**Avis délibéré de la Mission régionale d'autorité environnementale
de la région Nouvelle-Aquitaine
sur le projet de mise en compatibilité par déclaration de projet
du plan local d'urbanisme (PLU)
de la commune de Saint-Martin-d'Ary (17)**

n°MRAe 2021ANA96

dossier PP-2021-11663

Porteur du Plan : commune de Saint-Martin-d'Ary

Localisation du site de projet (à droite, source ; rapport de présentation, p. 23)

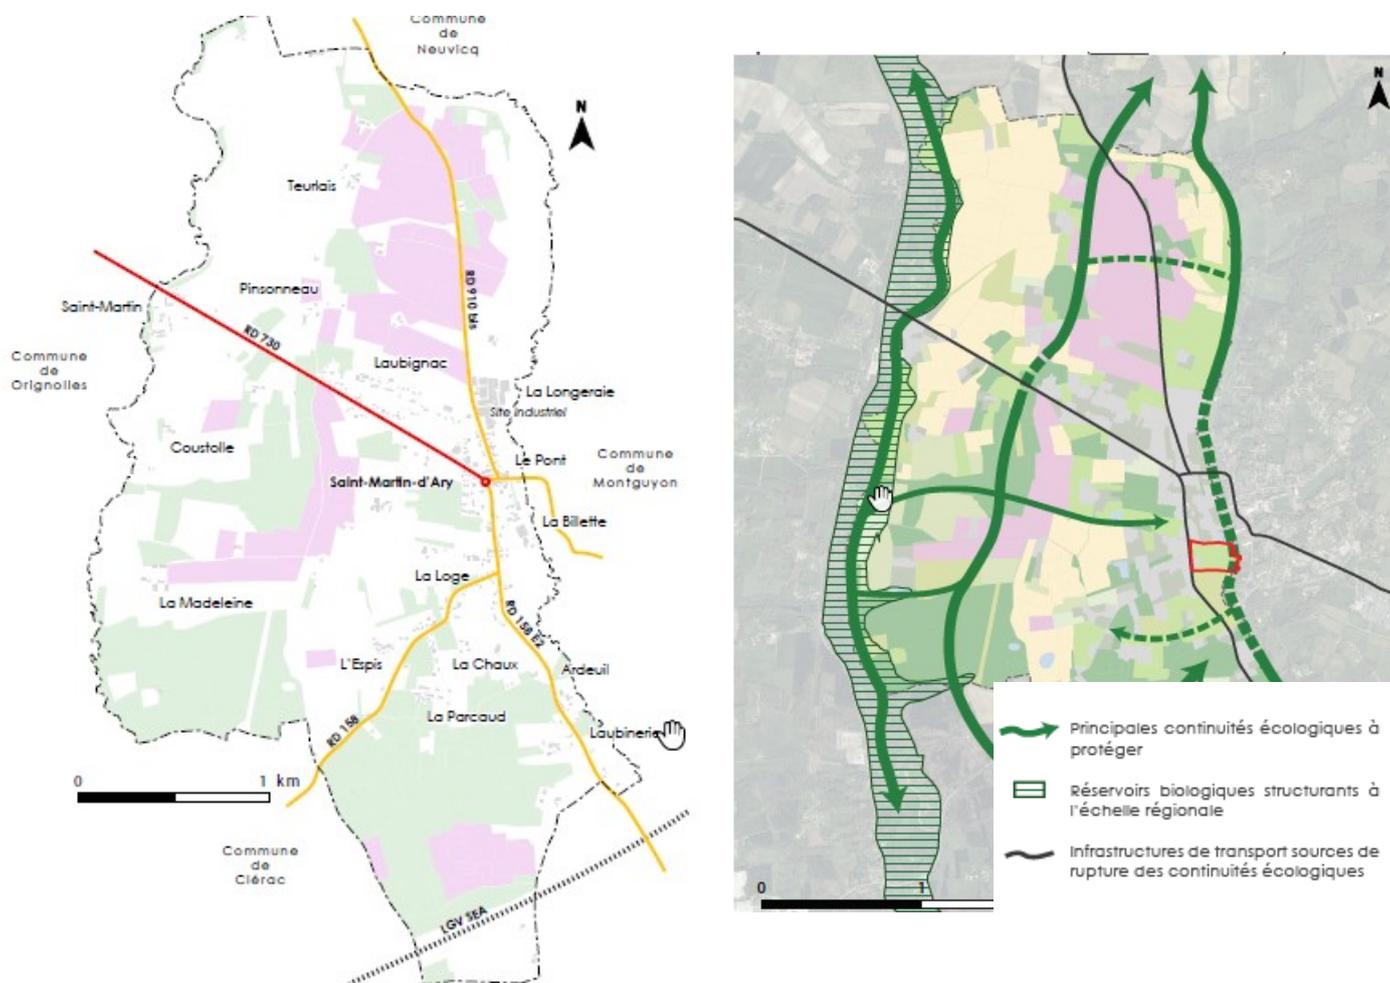
La MRAe constate cependant que le rapport de présentation ne fait pas état d'une recherche de sites alternatifs, le mode d'urbanisation de la commune vis-à-vis des axes routiers offrant potentiellement d'autres implantations plus éloignées des secteurs présentant des enjeux écologiques. De plus, le rapport n'évoque pas les disponibilités foncières existantes en zone AU.

Compte-tenu des enjeux identifiés sur le site de projet, la MRAe demande que la collectivité justifie d'une démarche complète de recherche de sites alternatifs, y compris au-delà du territoire communal, attestant qu'au regard des critères environnementaux, le site de projet retenu est la solution de moindre incidence.

Localisation du passage d'eau au nord du site de projet (source : rapport de présentation, p. 63)

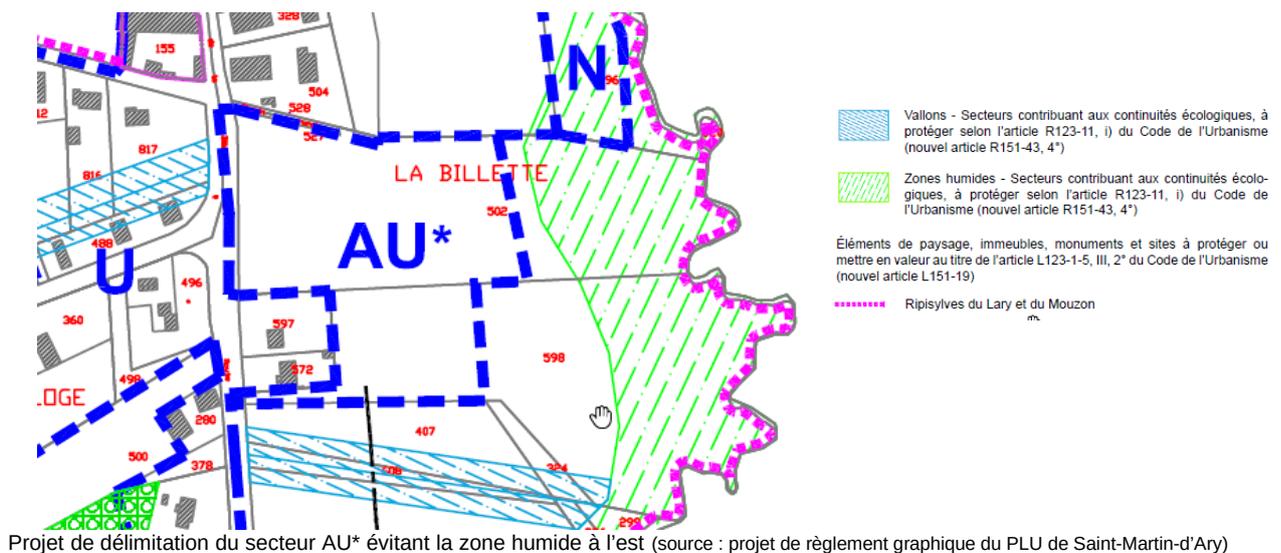
La MRAe s'interroge sur le choix d'intégrer ce passage d'eau au périmètre du projet. Elle demande à la collectivité d'en démontrer la nécessité et d'examiner l'opportunité de classement de ce passage d'eau en zone humide à protéger au même titre que la zone humide déjà caractérisée.

Caractérisation des habitats identifiés sur le site de projet (source : rapport de présentation, p. 32) avec identification des deux arbres remarquables présents sur le site

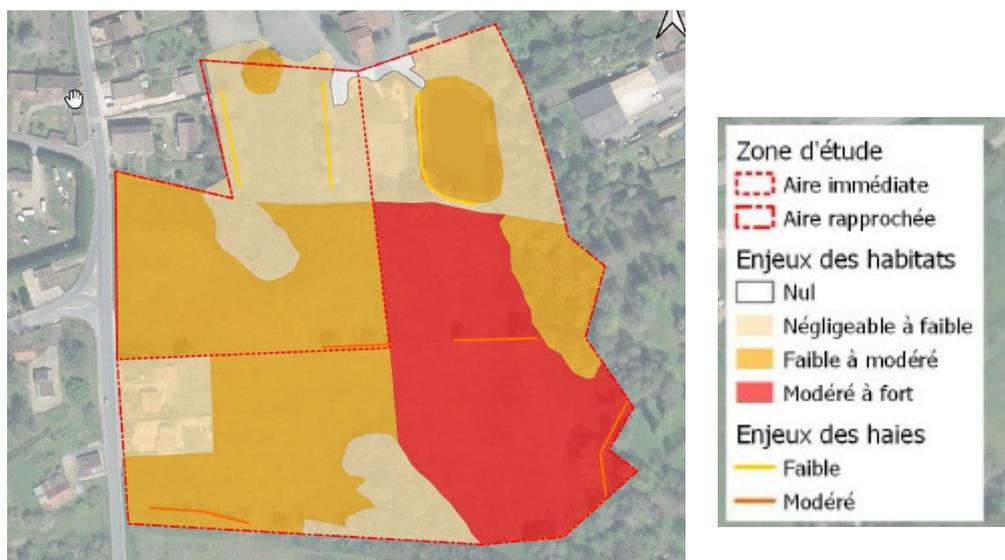
Il convient de signaler que l'aire d'étude rapprochée représentée sur la carte ci-dessus ne correspond pas au périmètre du secteur AU* délimité par le projet de règlement graphique joint au dossier. Le secteur AU* descend en effet jusqu'à la limite sud des parcelles bâties situées le long de la RD158E2.

Le rapport relativise l'enjeu écologique en faisant valoir, d'une part, le niveau de préoccupation mineure pour ces espèces, et d'autre part, le fait que le site ne constitue pas « un site majeur » pour les reptiles. La MRAe entend cependant souligner que malgré les mesures d'évitement et de réduction proposées, la mise en œuvre de la mise en compatibilité du PLU de Saint-Martin-d'Ary conduit à des incidences sur une espèce floristique et deux espèces faunistiques protégées.

La MRAe réitère donc sa demande qu'une recherche de sites alternatifs soit engagée pour réaliser ce projet. Cette démonstration sera en tout état de cause nécessaire à toute demande de dérogation à la réglementation des espèces protégées, qui risque de s'imposer de facto à la poursuite du projet sur le site présenté ici.
